B-2018-02

太陽光発電システム用接続箱(最大入力電圧 DC750V 以下) 逆流防止ダイオードに関する保守対応

太陽光発電システム用接続箱(最大入力電圧 DC750V 対応)モデルチェンジに伴い、2017年6月より逆流防止ダイオードを変更しました。変更前のダイオード(三菱電機株式会社製ダイオード RM50CA-24F)の製造中止に伴い、保守用在庫が無くなった際の対応方法についてお知らせします。

<参考>モデルチェンジによる変更内容

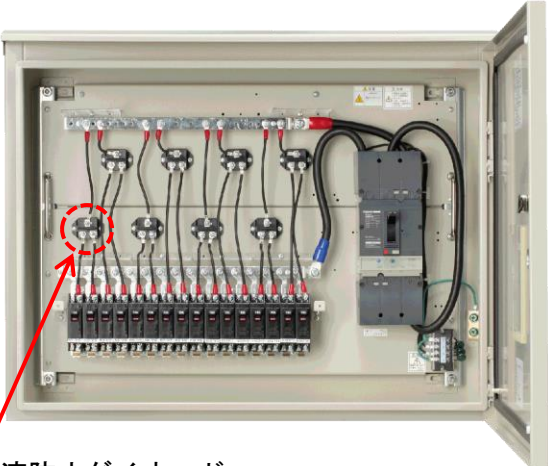
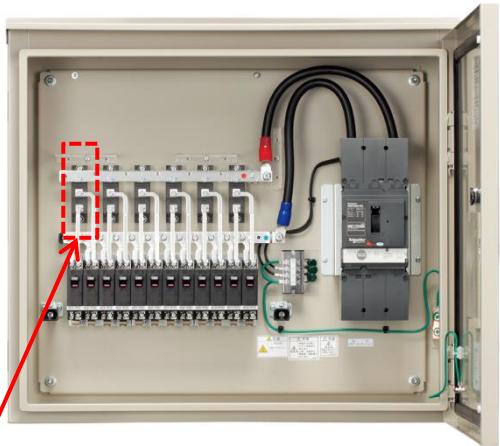
変更前	変更後
接続箱	 <p>逆流防止ダイオード</p> <p>例：PV-16R(出力側遮断器タイプ)</p>	 <p>逆流防止ダイオード</p> <p>例：PV-12R-TKB(出力側遮断器タイプ)</p>
逆流防止ダイオード	 <p>メーカー：三菱電機株式会社(以下三菱電機)</p> <p>機器名称：RM50CA-24F</p>	 <p>メーカー：株式会社三社電機製作所(以下三社電機)</p> <p>機器名称：DKA60KB160</p>

●三社電機製ダイオード DKA60KB160 交換時の推奨値 (コンパクトタイプ (PVC) は取付穴加工による対応はできません。)

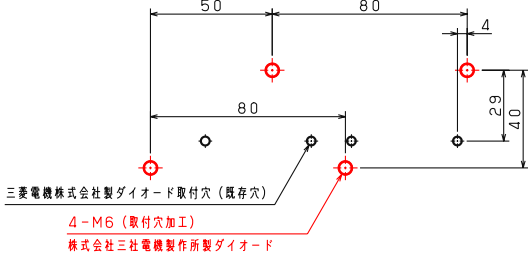
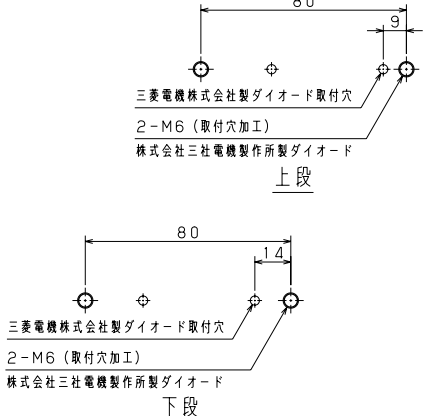
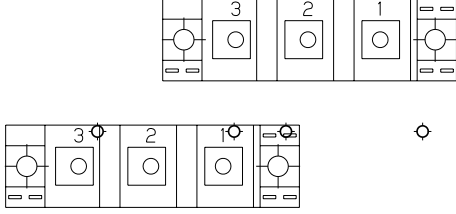
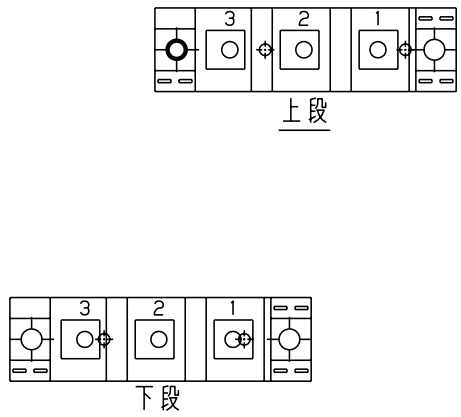
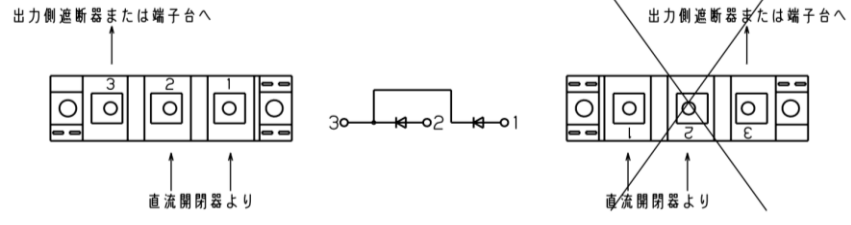
上記対応が困難な場合は、お客様での取付穴加工によるダイオード交換および、ハーネス交換をお願いします。交換の際は次項の推奨値にて取付穴加工およびねじの締付けをお願いします。

回路数	4 回路以下	5 回路以上 ■ダイオードーコあたりの加工寸法
推奨加工寸法		
取付後の概観		
取付方向	 <p>注意 ダイオードの取付向きを間違えると火災事故のおそれがあります。</p>	
推奨締付トルク	<p>取付ねじ (M6) : 2.5~3.9 [N・m] (25~40 [kgf・cm])</p> <p>■放熱性に影響がありますので推奨締付トルクにて締付けてください。</p> <p>端子ねじ (M5) : 1.5~2.5 [N・m] (15~25 [kgf・cm])</p>	
交換後の外観	<p>例 : PV-12R</p>

1. 三菱電機製ダイオードを搭載した既設接続箱へ三社電機製ダイオードを取付けする際は、お客様での取付穴加工が必要となります。
2. ダイオード交換の作業は電気工事となりますので有資格者にて行ってください。
3. ダイオード交換時は電源や信号を OFF にして作業を行ってください。
感電および短絡による人身事故のおそれがあります。
4. ダイオードの取付ねじ (M6) および端子ねじ (M5) は前項推奨締付トルクにて締付けてください。
5. 同一接続箱内で三菱電機製ダイオードと三社電機製ダイオードを混在して使用した場合は性能がでないためダイオードの交換を行う場合は同一接続箱内全てのダイオード交換が必要です。
6. お客様にてハーネスの製作を行なう際は MLFC (WL1 又は WL2) もしくは同等以上の性能を持つ電線にて製作をお願いします。
